审图常见问题解析

2024年10月 总第15期

常见问题20问20答

10个典型问题案例剖析

图1 地下一层及首层平面图（第二安全出口未直通室外）

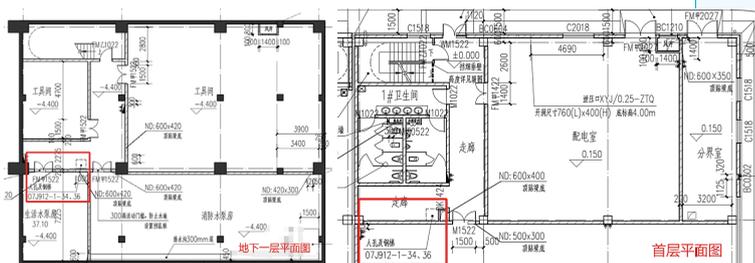
某多层公共建筑，地下室为设备用房，建筑面积大于200m²但不超过500m²，其第二安全出口采用金属爬梯形式，但爬梯在首层进入了室内空间，未直通室外。因此地下室仅有一个安全出口，违反《建筑防火通用规范》GB 55037-2022第7.4.1条的规定，见图1。

出口是供人员安全疏散用的楼梯间和室外楼梯的出入口或直通室内外安全区域的出口。本案例中的金属竖向梯到首层进入了室内空间的非安全区域，不满足安全出口的要求，地下室存在重大的消防隐患。

图1 地下一层平面图

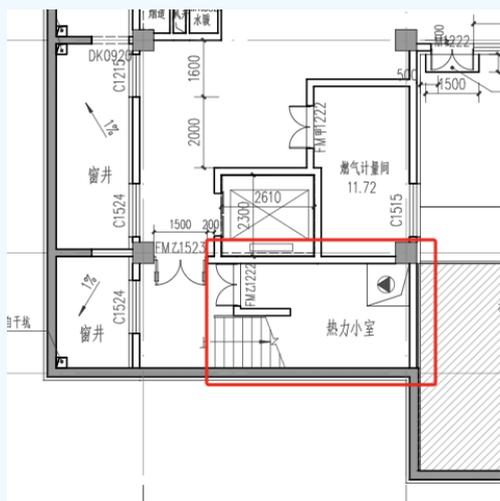
某商业配套建筑，地下一层平面图中1#疏散楼梯间内开设热力小室门，不符合《建筑防火通用规范》GB 55037-2022第7.1.8条第5款的规定，如图1所示。

救援的主要竖向通道，应防止在楼梯间内发生火灾或火灾通过楼梯间蔓延。凡可能引发火灾或影响人员安全疏散的设施均不应设置在楼梯间内。楼梯间起始梯段处有较大闲置空间，设计时将此空间加以利用，增设功能空间且将门开在楼梯间内，增加疏散楼梯间的消防隐患，违反消防强制性规定。

图1 局部框架梁加固平面布置图

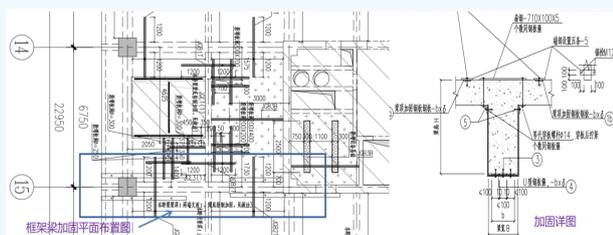
某既有建筑建于2005年,分A/B/C/D四栋塔楼,均为框架-核心筒结构。其中B栋塔楼地下4层、地上16层。原建筑功能为办公,抗震设防类别为丙类,本次对B座地上1层~5层进行装修改造,改造后使用功能为口腔专科门诊、办公等。虽然改造不涉及结构竖向构件变动,但因建筑功能改变,局部荷载分布变化较大,如楼板开洞、增加次梁等,部分框架梁经复核需进行加固。设计中仅考虑重力荷载组合工况,未考虑地震作用组合工况进行加固设计。见图1、图2。

本工程为框架-核心筒结构,地上16层。原建筑使用功能为办公,改造后1层~5层变为口腔专科门诊,属于部分楼层的局部装修改造。改造后原设计认为框架梁仅需考虑正常使用荷载加固即可。但需加固的框架梁不仅承受重力荷载,也承担地震作用,加固时不考虑地震作用,违反了《既有建筑鉴定与加固通用规范》第2.0.4条第2款:“既有建筑的加固应进行承载能力加固和抗震能力加固”的相关要求。

本项目应按《既有建筑鉴定与加固通用规范》第2.0.4条第2款的规定,对需加固的框架梁考虑地震组合进行复核验算,不足时进行加固,确保安全。

图1 钢楼梯计算模型及所考虑的作用

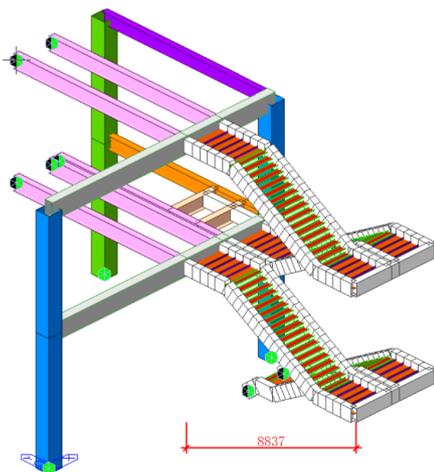
某项目为新建教学楼，结构类型为钢框架-中心支撑结构，抗震设防类别为重点设防类，抗震等级为二级。钢楼梯从支承构件外挑8.837m，未计算竖向地震作用，不符合《建筑与市政工程抗震通用规范》GB 55002-2021第4.1.2条第3款“抗震设防烈度不低于8度的大跨度、长悬臂结构……应计算竖向地震作用”的规定，如图1所示。

在抗震设计中，正确的地震作用取值是十分重要的。根据我国大陆和台湾地震的经验，8度时2m以上的悬挑阳台和走廊等震害严重。抗震设防烈度8度时，外挑长度 $\geq 2.0\text{m}$ 的长悬臂结构应计算竖向地震作用。上述钢楼梯从支承构件外挑8.837m，仅考虑了恒荷载和活荷载作用，未计算竖向地震作用。

计算竖向地震作用，并复核相关支承构件的承载力，以确保结构安全。如图2所示。

图1 排水系统图

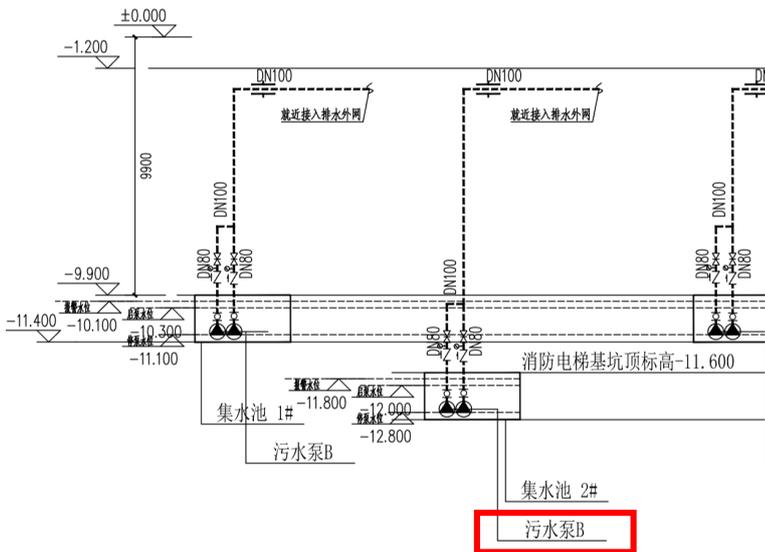
某新建项目（规证日期为2021年12月）消防电梯集水坑排水泵流量 $20\text{m}^3/\text{h}$ ，小于 $10\text{L}/\text{s}$ ，见图1、图2。

本项目消防电梯集水坑容量满足不小于 2.00m^3 的要求，但单台排水泵流量 $20\text{m}^3/\text{h}$ ，小于 $10\text{L}/\text{s}$ （ $36\text{m}^3/\text{h}$ ），违反了《消防给水及消火栓系统技术规范》第9.2.3条第2款的规定，排水泵排水量是考虑火灾初期的灭火用水量，95%的火灾2股水柱就能扑灭，考虑到投资和经济的因素，故规定消防电梯井的排水量不应小于2支水枪出水量，以一支水枪流量 $5\text{L}/\text{s}$ 计算，2支水枪出水量即为 $10\text{L}/\text{s}$ ，通用规范也对消防电梯排水设施有同样的规定，体现在《建筑防火通用规范》GB 55037-2022第2.2.9条。

增大消防电梯集水坑潜污泵流量，单台排水泵排水量不小于 $10\text{L}/\text{s}$ （ $36\text{m}^3/\text{h}$ ）。

图1 固定电站平面图

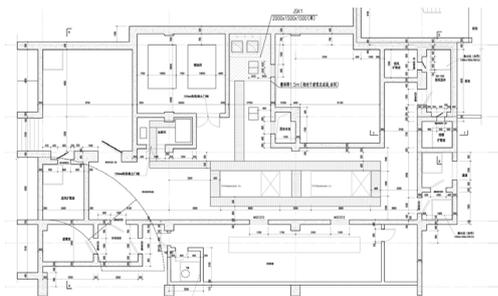
某定向安置房项目，总建筑面积249025m²，地下二层汽车库设有人民防空工程，固定柴油电站与物资库工程结合设置，且与主体清洁区连通，柴油电站控制室所需新风由独立设置的进风系统供给，且设有滤毒通风装置，见图1、图2。滤毒通风装置提供的滤毒新风量不能满足控制室与发电机房间防毒通道换气次数要求，见表1。

(1) 图1中固定电站防毒通道的面积为 6.12m^2 ,净高为 3m ,体积为 18.36m^3 ,依据《平战结合人民防空工程设计规范》第5.2.6条、第5.3.3条第2款规定计算满足防毒通道40次/小时室内换气所需滤毒通风新风量为 $734\text{m}^3/\text{h}$;表1中,固定柴油电站的独立滤毒通风系统只选用了1台 $500\text{m}^3/\text{h}$ 的过滤吸收器,其额定风量 $\leq 500\text{m}^3/\text{h}$;滤毒新风量小于保证控制室与发电机房间防毒通道的40次换气次数要求确定的滤毒送风量,不符合《平战结合人民防空工程设计规范》第5.3.3条第2款、第3款的规定。柴油电站防毒通道的自动超压排气活门未设置在清洁区与防毒通道的隔墙上,也不符合《平战结合人民防空工程设计规范》第5.3.3条第4款的规定。

增加1台RFP-500型过滤吸收器(或改用1台RFP-1000型过滤吸收器)和1个自动排气活门,自动排气活门安装应符合《平战结合人民防空工程设计规范》第5.3.3条第4款的规定,从而保证滤毒新风量达到 $1000\text{m}^3/\text{h}$,以满足防毒通道的40次换气次数要求。还应明确滤毒通风工况下离心风机的送风量,当滤毒通风工况下风机的送风量与过滤吸收器的额定风量不能匹配时,滤毒通风送风机应独立设置,确保通过过滤吸收器的风量不会大于过滤吸收器的额定风量。

图2 柴油发电机房及控制室通风原理图

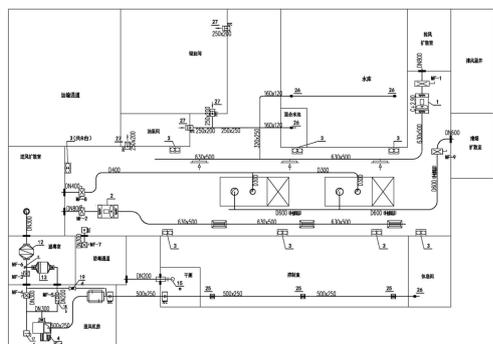
量,虽写明“采用阀门调节滤毒通风量,且保证通过过滤吸收器风量不大于过滤吸收器的额定风量”,由于风量调节阀只能起到微调的作用,当清洁通风与滤毒通风管路特性、送风量等相差大时,清洁通风、滤毒通风风机应分别独立设置,且滤毒通风送风机风量应与过滤吸收器的额定风量匹配,不能仅依靠风量调节阀进行风量调节,以满足《平战结合人民防空工程设计规范》第5.2.11条规定。

图1 某城市轨道交通项目的楼梯剖面图

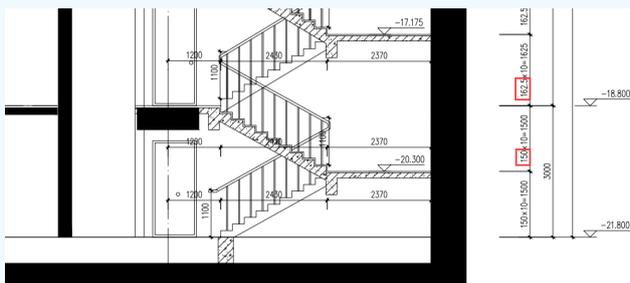
某城市轨道交通项目的楼梯设计中，相邻梯段踏步高度差大于0.01m，不满足规范要求。详见图1。

楼梯相邻梯段踏步存在高度差在设计图纸中是常见的问题。在2019年10月1日起实施的《民用建筑设计统一标准》中，有关规定为一般性条文，由于在实际项目中往往难以执行“相邻梯段踏步高度宜一致”的规定，且该规定为“宜”条，因此设计单位往往选择不执行。在2023年3月1日起实施的《民用建筑通用规范》中，有关规定为“相邻梯段踏步高度差不应大于0.01m”，且该规定为强条。由于设计人员的设计习惯，往往忽视了该强条的要求。

设计人员应加强对通用规范的学习，设计文件应首先执行通用规范条文的要求。在满足规范规定的最低标准基础上，为保证楼梯的舒适性和防止摔跤，相邻梯段的踏步高度应尽量保持一致。

图1 某项目场地地层

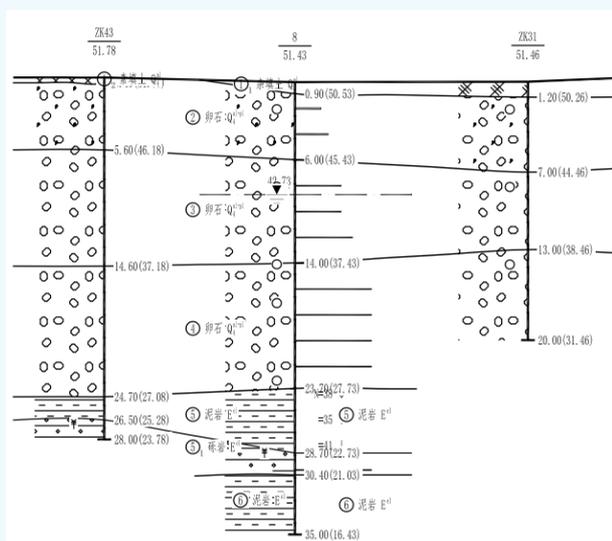
该项目基坑开挖深度12m左右,位于地下水位以下,勘察报告地下工程和基坑工程评价部分,提出了应采取地下水控制措施的建议,并提出“基坑采用人工降低地下水位排水方案时,降排水工作应持续到基础完成及地下水位以下回填土完成后方可停止”。该建议未仔细分析施工期抗浮稳定条件,不能确保安全可靠。

以该项目为例,依据《建筑工程抗浮技术标准》JGJ 476-2019,该项目抗浮设防水位与地下结构底板底面的差值为9.6m,浮力标准值达96kPa。“基础完成及地下水位以下回填土完成”时的施工期抗浮力,由已施工部分的结构自重加上(底板有外挑时)外挑结构上的填筑材料自重或(底板无外挑时)地下结构外墙与填筑材料之间的侧摩阻力组成,能否满足施工期抗浮稳定性验算要求,需要具体分析。而且由于该项目地下结构为一整体,既有上部为高层、多层建筑部分,也有纯地下室部分,条件较复杂。根据标准规定,还应根据不同部位的结构刚度、后浇带、沉降缝、抗震缝等形成的分区,进行各分区的局部稳定性验算。该勘察报告在未进行详细的施工期抗浮稳定分析的情况下,简单地建议“降排水工作应持续到基础完成及地下水位以下回填土完成后方可停止”,是不适宜不安全的。

勘察报告编写人应充分认识地下水控制措施持续时间对施工期抗浮稳定安全的重要性,对于施工期抗浮风险较大的深基础项目,应认真分析,提出安全合理的建议。如在勘察阶段设计资料尚不充分,难以进行准确分析时,提示过早停止地下水控制措施可能造成的工程风险即可。可提出原则性的建议,如“未达到抗浮稳定性平衡条件之前,不得停止降水作业”,以确保工程安全。

图2 二层应急照明平面图

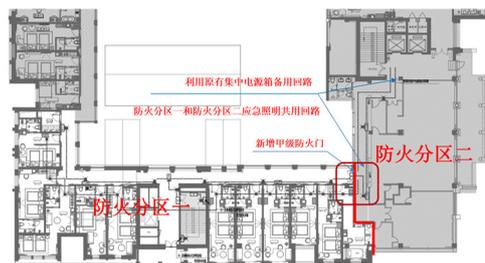
1.问题一:图2中,防火分区一的消防应急照明和疏散指示标志与防火分区二的应急照明共用回路和配电箱,未由所在防火分区的应急照明配电箱供电,违反了《建筑防火通用规范》GB 55037-2022第10.1.6条的规定。

图4 二层应急照明平面图

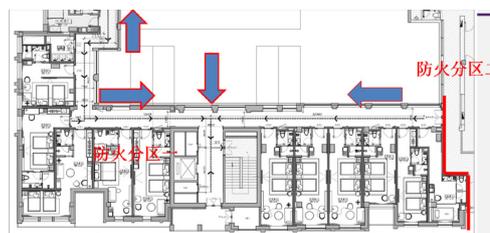
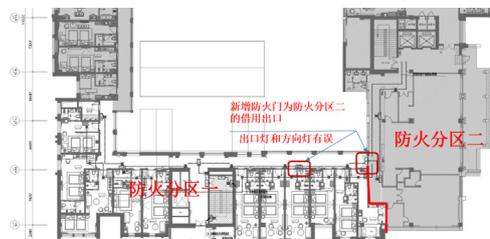
2.问题二:图4中,防火分区二借用防火分区一出口处出口标志灯位置有误,附近方向灯指向有误,与图3中建筑疏散路径不一致,违反了《建筑防火通用规范》GB 55037-2022第10.1.8条的规定。

图5 二层消防平面图

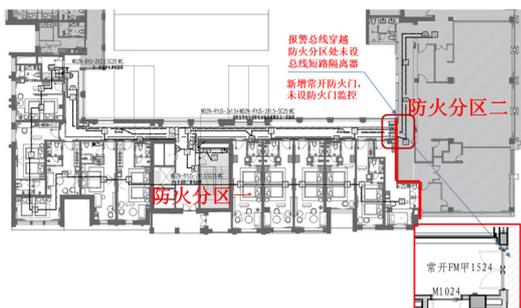
3.问题三: 图5中, 火灾自动报警系统总线穿越防火分区处未设置总线短路隔离器, 违反了《消防设施通用规范》GB 55036-2022第12.0.4条的规定。

4.问题四: 图5中, 防火分区处新增的常开防火门未见设置防火门监控, 违反了《北京市既有建筑改造工程消防设计指南》(2023年版)第5.2.2条的规定。
